改善箇所説明図

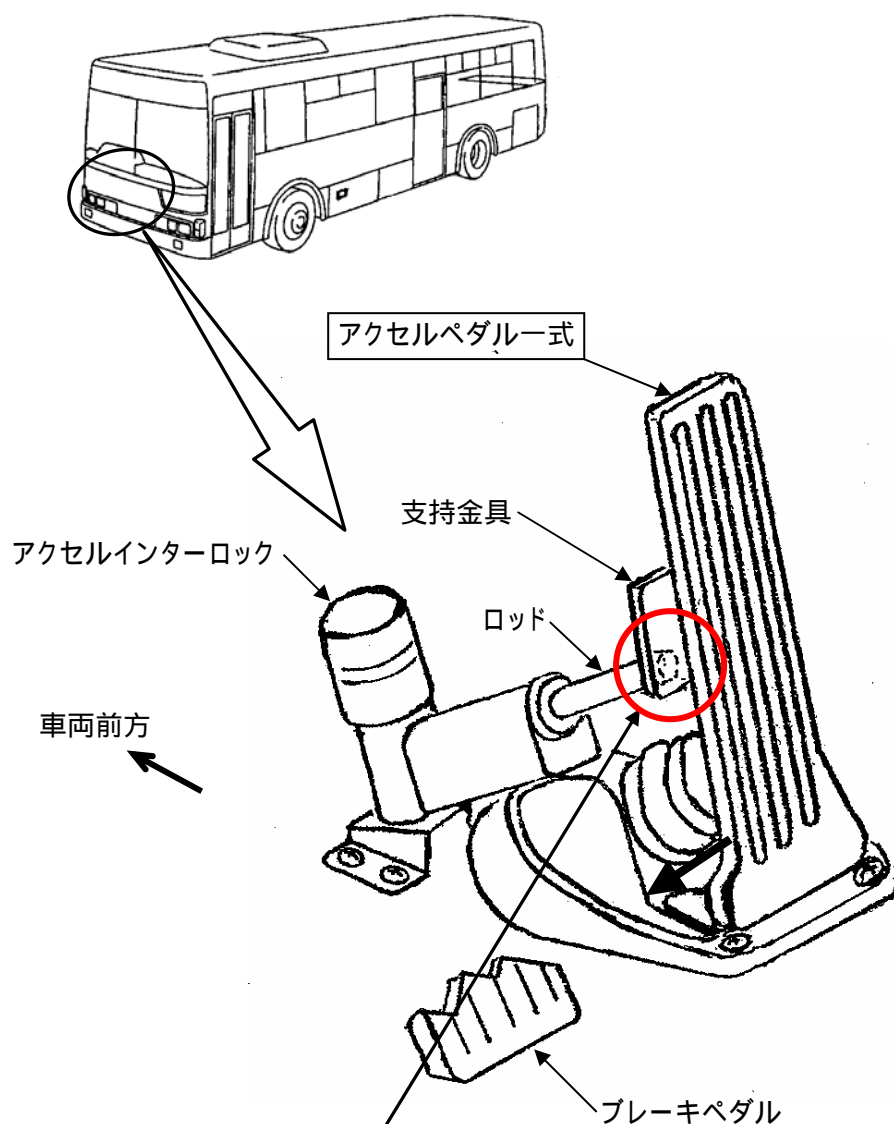
基準不適合発生箇所

乗降口扉の開扉発車防止装置(アクセルインターロック)において、乗降口扉が開放中にアクセルペダルの踏み込みを防止するロッドの支持位置が不適切なため、当該装置が作動している状態でアクセルペダルを踏み込むと当該ペダル取付部が変形することがある。

そのため、この状態で更にペダルを横方向に踏み込むとアクセルペダルが当該装置のロッドから外れてアクセルインターロックが作動しなくなる、又は、当該ペダルがロッドに引っ掛かりエンジン回転が下がらなくなるおそれがある。

改善の内容

全車両、アクセルペダラー式を対策品と交換する。

識別：作業完了車には、左後部エンジン点検リッド裏上方の見やすい位置に「HB - 29」の文字が記載された白黄色シールを貼り付ける。
